ANWB

Veiligheidsregio Haaglanden

De Schouwweg is voor de brandweer geen hoofdroute, en wordt gezien als een erftoegangsweg.

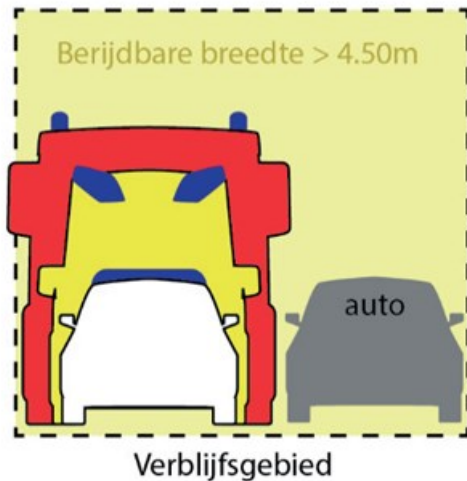
Volgens de handreiking van brandweer Nederland gelden voor een erftoegangsweg de volgende uitgangspunten:

Op erftoegangswegen (de wegen binnen het verblijfsgebied) dient voldoende ruimte te zijn om hulpdienstvoertuigen doorgang te kunnen geven,

waardoor een minimale berijdbare breedte van 4.50 meter nodig is. De doorgangshoogte moet minimaal 4.20 meter zijn. Er dient rekening gehouden te worden met de

draaicirkel van de voertuigen en de hiermee gepaarde rijcurve en sleeplijn. Als richtlijn voor verharding geldt een totaal gewicht van 30 ton en een asbelasting van 11,5 ton.

Verkeersdeelnemers dienen uit te kunnen wijken om het hulpdienstvoertuig passeerruimte te geven, zie onderstaande afbeelding

Ik kan dan ook niet akkoord gaan met de door jou (petitiehouders, red) voorgestelde restruimte van 2,8 meter en ik adviseer negatief in deze.

Als er een rijbaan van 4,8 meter komt ben ik ook akkoord.
